Vorwort

Interne exocad Referenz: #271391

exocad Produkt, Handelsname: *exoplan 3.1 Rijeka*

Sicherheitshinweis im Zusammenhang mit *exoplan 3.1 Rijeka*, #271391

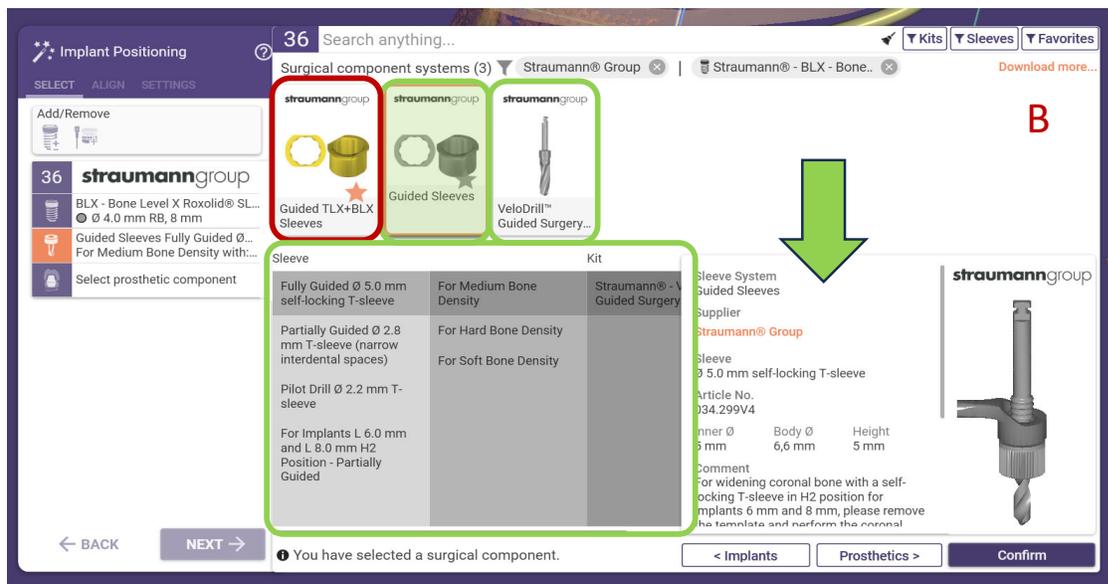
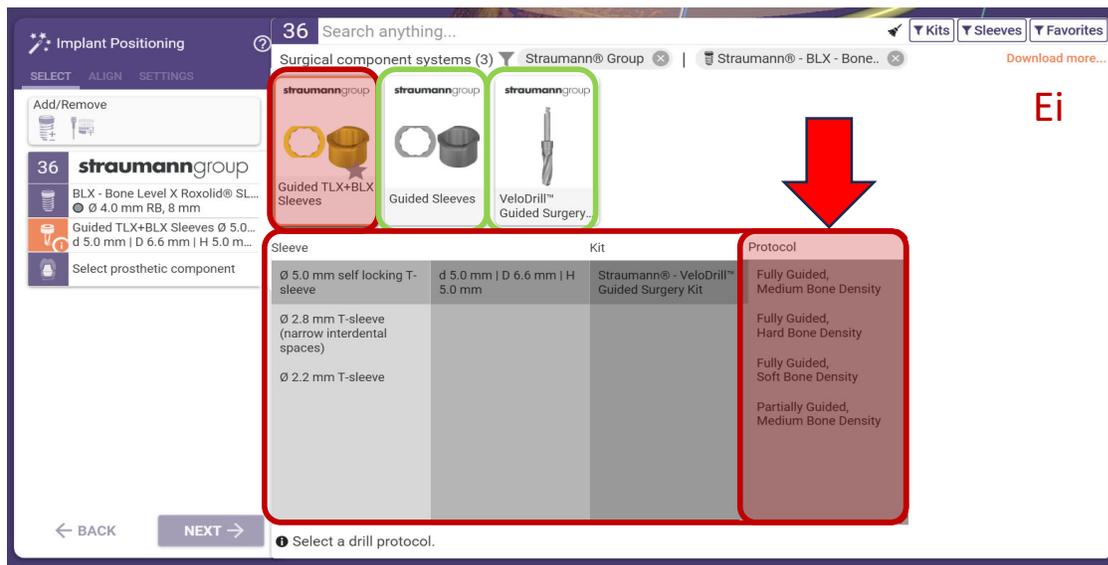
Betroffene Bibliotheken: Bei den betroffenen Bibliotheken handelt es sich um die folgenden **Straumann® BLX/TLX/VeloDrill Bohrprotokollbibliotheken**, die durch das "<SignatureDate>" in der Bibliothekskonfigurationsdatei (.xml) wie folgt identifiziert werden können:

Name der Bibliothek	Bibliothek <Unterschriftsdatum>
Straumann_BLX_protocol	<SignatureDate>2023-03-09T13:21:16.6513194Z</SignatureDate>
Straumann_TLX_protocol	<SignatureDate>2023-03-09T13:21:01.5173457Z</SignatureDate>
Straumann_VeloDrill_PartiallyGuided_protocol	<SignatureDate>2023-03-09T13:21:14.3991315Z</SignatureDate>
Straumann_VeloDrill_Pilot_protocol	<SignatureDate>2023-03-09T13:21:16.1955065Z</SignatureDate>

Abbildung 1: Vergleich von Beispielen mit der Auswahl einer "Protokoll"-Bibliothek (Fall A) und der Auswahl von Bibliotheken ohne Protokoll (Fall B). Die Abbildung zeigt alle Einträge, die nicht verwendet werden sollen, in rot. Diejenigen, die problemlos verwendet werden können, sind grün markiert. Wenn keine Spalte "Protokoll" vorhanden ist, ist die Bibliothek von dieser FSN nicht betroffen.

- 1) Verwenden Sie die betroffenen Bibliotheken - siehe Abschnitt "Betroffene Bibliotheken" oben - nicht mit *exoplan 3.1 Rijeka*.
- 2) Aktualisieren Sie auf die neue Version von *exoplan 3.1 Rijeka*, falls Sie vorhaben, die betroffenen Bibliotheken zu verwenden. Aktualisieren Sie ebenfalls auf kompatible, neue Straumann® BLX/TLX/VeloDrill Schritt-für-Schritt-Bohrprotokolle, die unter <https://exocad.com/integration/exoplan-library-integration> zum Download zur Verfügung gestellt werden.

Abbildung 2: Beispiel für eine kritische Kombination zwischen der Position der nicht abgestützten Hüslenhöhe für das ausgewählte vollständige Bohrprotokoll. Siehe Erklärung im Bild.

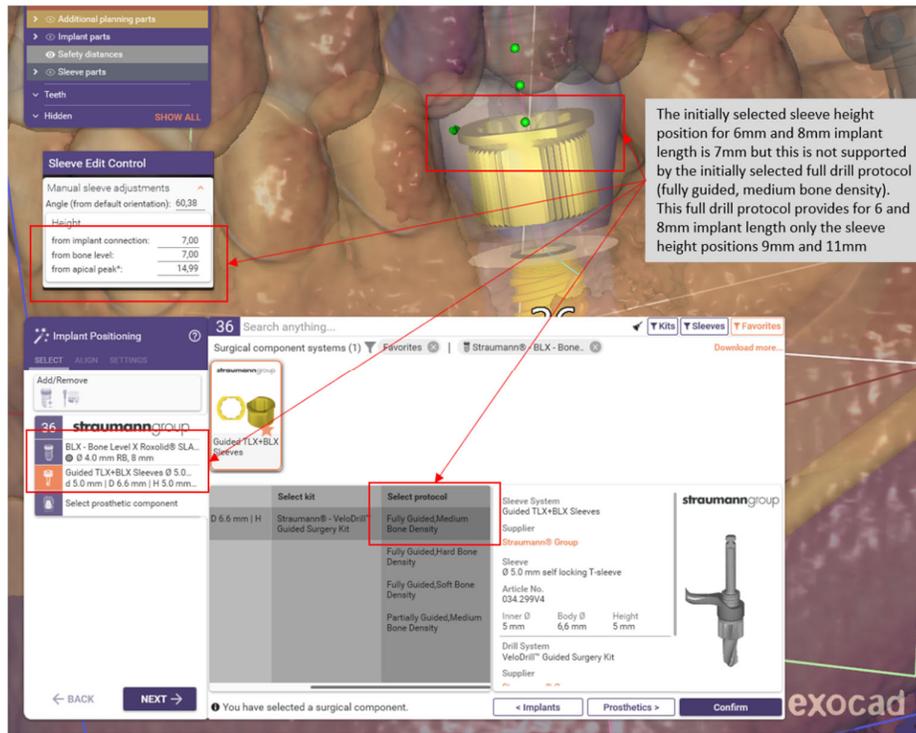
Das Problem ist eine Softwarefehlfunktion, die Kompatibilitätsinformationen in den Straumann BLX/TLX-Implantatbibliotheken und den betroffenen Straumann® **Schritt-für-Schritt-Protokollbibliotheken für vollständige Bohrprotokolle** falsch filtert. Das Problem tritt auf, wenn mehrere Sub-Bohrprotokolle vorhanden sind, z. B. Hard-, Medium- und Softbone-Protokolle. Die Software filtert nicht unterstützte Hülsenhöhenpositionen für ein bestimmtes Teil des Sub-Bohrprotokolls nicht heraus und zeigt stattdessen alle möglichen Hülsenhöhenpositionen für alle vollständigen Sub-Bohrprotokolle an.

Wenn ein Straumann BLX/TLX-Implantat mit 6 mm oder 8 mm Länge in Kombination mit einer Straumann BLX/TLX-Hülse und dem Straumann® VeloDrill-Kit mit vollständigen Bohrprotokollen verwendet wird, platziert die Software die Hülse für das ursprünglich gewählte Vollbohrprotokoll "Fully Guided Medium Bone Density" auf eine bestimmte Höhenposition von 7 mm (siehe Abbildung 2). Für dieses Protokoll sind jedoch nur 9 mm und 11 mm erlaubt. Intern wählt die Software bei einer Hülsenhöhenposition von 9 mm das vollständige Bohrprotokoll aus und zeigt dies auch im Operationsprotokoll an (siehe Abbildung 3). Wenn ein Benutzer diese Schablone druckt und verwendet, sowie mit der falschen Hülsenposition die vollständige Bohrprotokollsequenz aus dem Operationsbericht befolgt, wäre die Bohrtiefe 2 mm tiefer als geplant. Dies könnte anatomische Risikostrukturen in der Nähe der apikalen Positionen des Implantats beschädigen (z. B. Nerven oder benachbarte Zahnwurzeln).

- 4) Der Fehler in der *exoplan*-Anwendung wurde identifiziert und behoben. Eine neue *exoplan*-Version wurde veröffentlicht, zusammen mit aktualisierten Bibliotheken für die Straumann-Protokolle® für vollständige Bohrprotokolle. Eine Markierung in den Bibliotheken sorgt dafür, dass diese nur mit der korrigierten, neuen Version verwendet werden können. Benutzer, die die vollständigen Schritt-für-Schritt-Bohrprotokolle von Straumann® BLX/TLX /VeloDrill verwenden möchten, können dann die neuen Bibliotheken und das korrigierte Softwarepaket herunterladen und installieren.

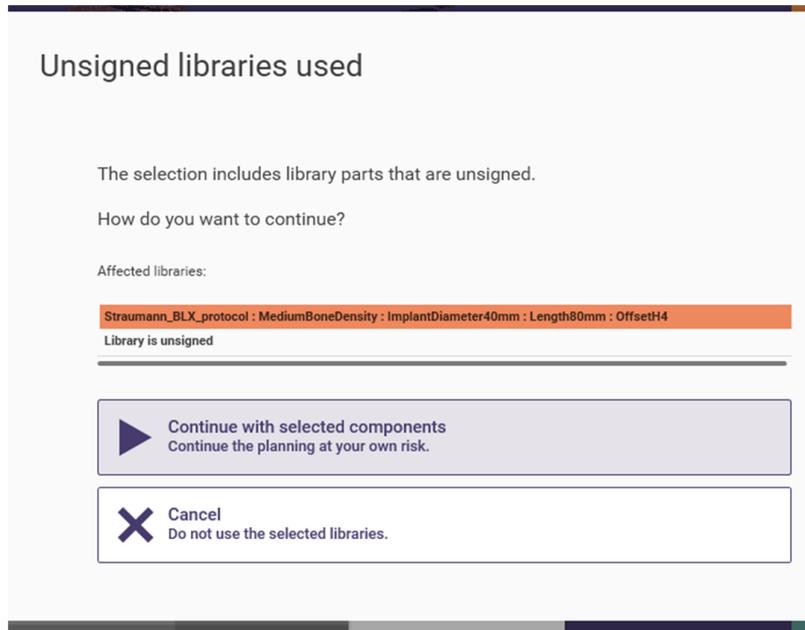
- 2) Wenn der Benutzer versucht, eine Komponente in der betroffenen Bibliothek auszuwählen, erhält er aufgrund des Blacklistings eine Meldung, die darauf hinweist, dass die ausgewählte vollständige Bohrprotokollbibliothek als "unsigned" markiert ist (siehe Abbildung 4) und nicht mehr verwendet werden sollte. Diese Meldung wird angezeigt, wenn der Benutzer die Protokollbibliothek, die "blacklisted" ist, auswählt und bevor die Ausgabedaten für die Implantatplanung und die Bohrschablonen generiert werden. Benutzer, die durch diese Warnung benachrichtigt werden, sollten auf "Abbrechen" und nicht auf "Weiter" klicken. Benutzer, die auf "Weiter" klicken, fahren auf eigenes Risiko fort.

Abbildung 5: Unsignierte Bibliotheksnachricht einer vollständigen Bohrprotokollbibliothek von Straumann® auf der schwarzen Liste an den Benutzer beim Laden einer Szenendatei, die die betroffene Bibliothek bereits enthält.

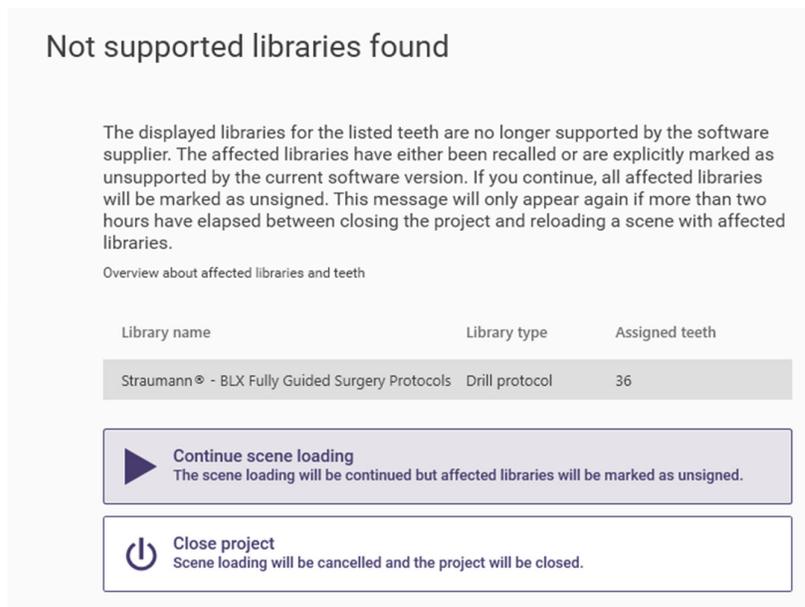
- 3) Wenn eine "Szenendatei" für die Implantatplanung (Datei, die alle Informationen zu einer Planungs- oder Designszene enthält, z. B. Workflow-Status, Szenenobjekte) in *exoplan* geladen wird, die eine vollständige Bohrprotokollbibliothek in der Implantatplatzierungsplanung verwendet hat, die "blacklisted" ist, erscheint eine Warnmeldung, um den Benutzer über die unsigned Bibliothek zu informieren (siehe Abbildung 5).
